# 2017.5.22 千葉県と話し合い資料

## 大気質と温排水のアセスメントについて

石炭火力の千葉袖ヶ浦火力の水中排水のイメージ

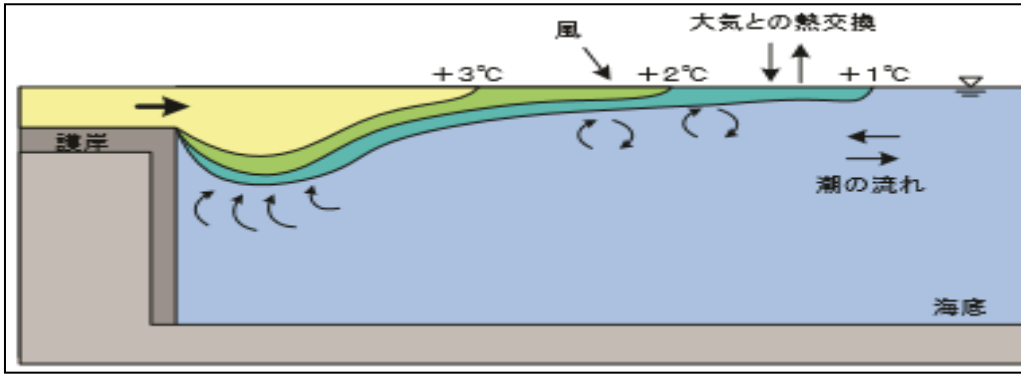
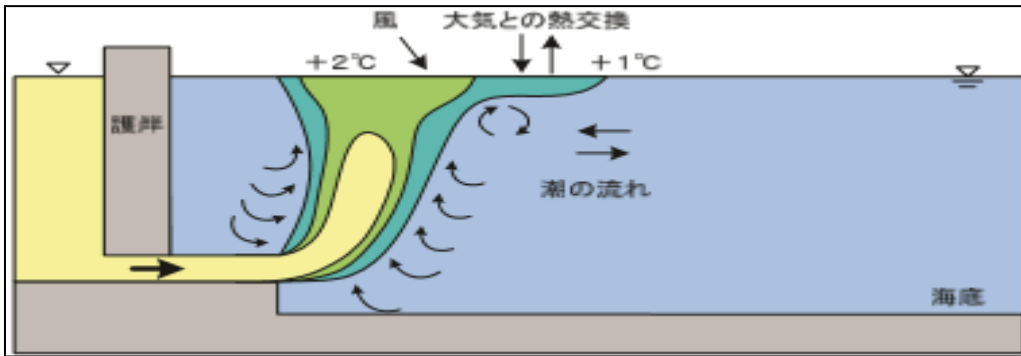
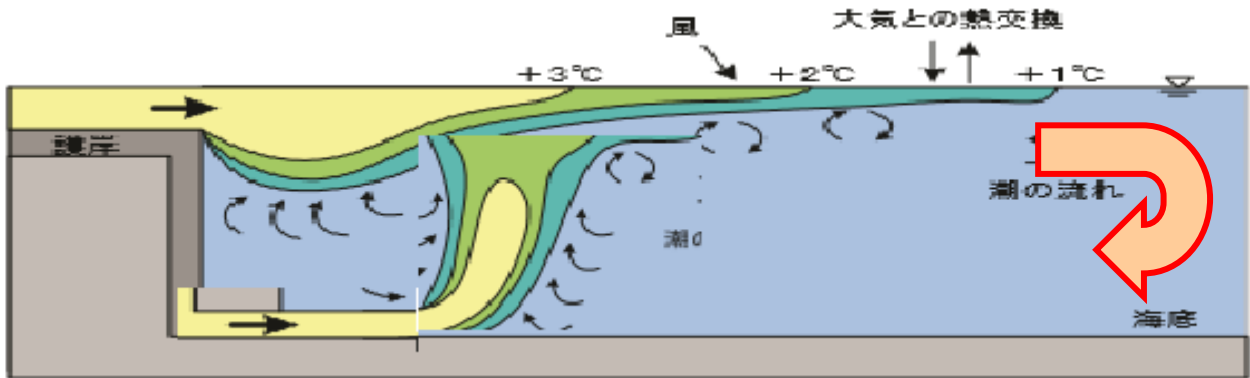
東電FPの袖ヶ浦火力の表層排水口のすぐとなりに水中排水の石炭火力200万kWの温排水が加わりますが、あたかも表層排水の袖ヶ浦火力が存在しないかのようなアセス文書の書き方です。

表層排水と水中排水が極めて接近して設置された場合、東電側の表層排水の拡散も影響を受けるし、千葉袖ヶ浦火力の水中排水もお互いに影響し合いつつ特に中層、深層水も加熱してしまって、現在近隣のワカメが生える環境と海底に棲む生き物の環境も破壊されるだけでなく取水温度が上がって効率も下がる可能性も考えられる。  
(効率が下がれば汚染物質が増加する)

これが2つ隣り合ったら大気の逆転層と同じで水中排水の熱水は表層排水と干渉、また大気との熱交換や宇宙への熱放射がしにくく、下にこもって深層水も長期間に加温してしまい、現在でも被害の深刻な3 km先の干潟や漁業環境にさらに大きな被害を及ぼすと私は考えます。
